210634

GENERATOR

TECHNISCHE INFORMATIONEN

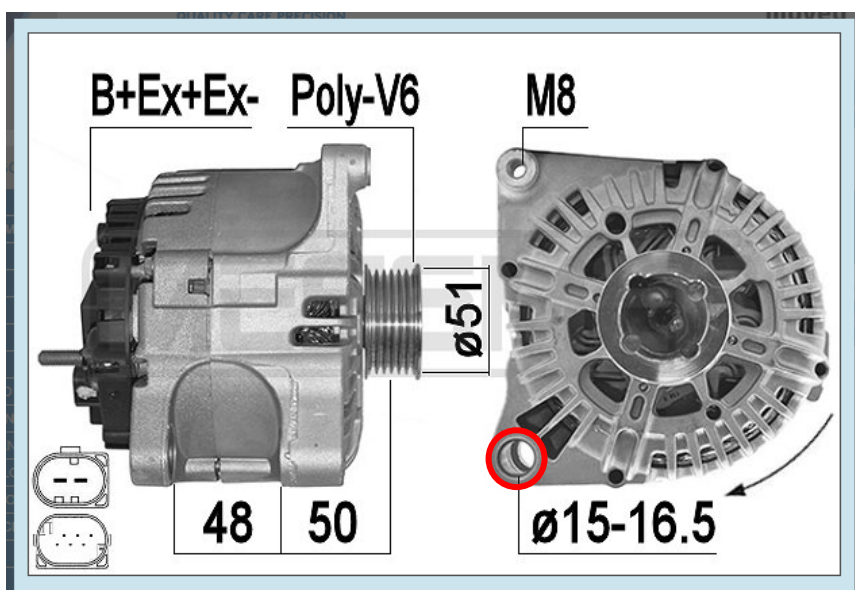
Infolge der von Mercedes für SMART-Fahrzeuge vorgenommenen Modifikationen des Motors entschied sich der Hersteller Valeo, die Befestigungsbuchsen aufgrund von Abweichungen, die in der Lieferphase nicht berücksichtigt werden konnten, zu entfernen. Da es sich um unseren Originalartikel 210634 von Valeo handelt, enthält das Paket keine Befestigungsbuchsen.

214500

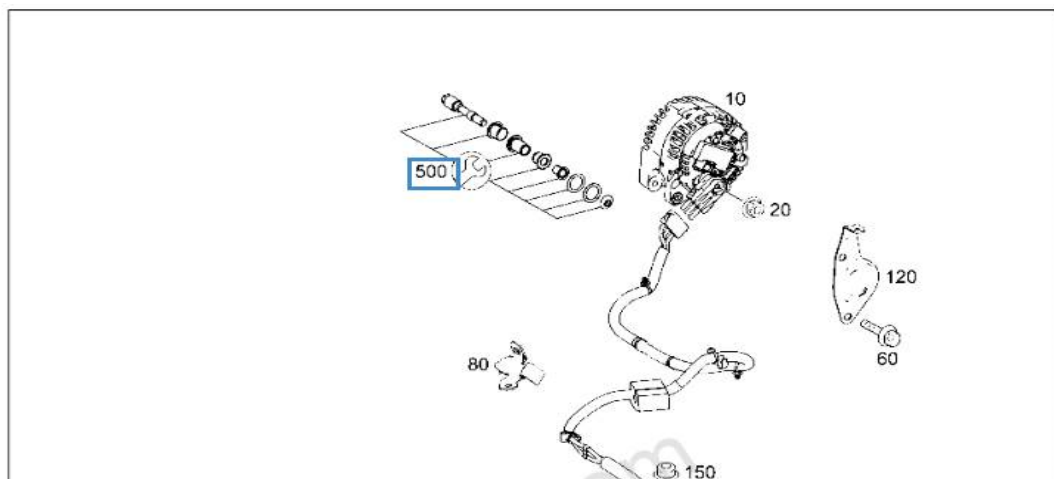
Derzeit müssen die Befestigungsbuchsen gemäß dem unten angegebenen Auszug des Fahrzeug-Herstellerkatalogs angesichts der Fahrzeuganwendungsvarianten separat als Kit 214500 erworben werden.

500	A 132 150 01 16	LINK PORTANTE A 006 151 90 01 Sostituito da: A 132 150 02 16 [414] LA VECCHIA PARTE NON DEVE PIÙ INSTALLARE
500	A 132 150 02 16	GUARDARE IL LINER A 006 151 90 01
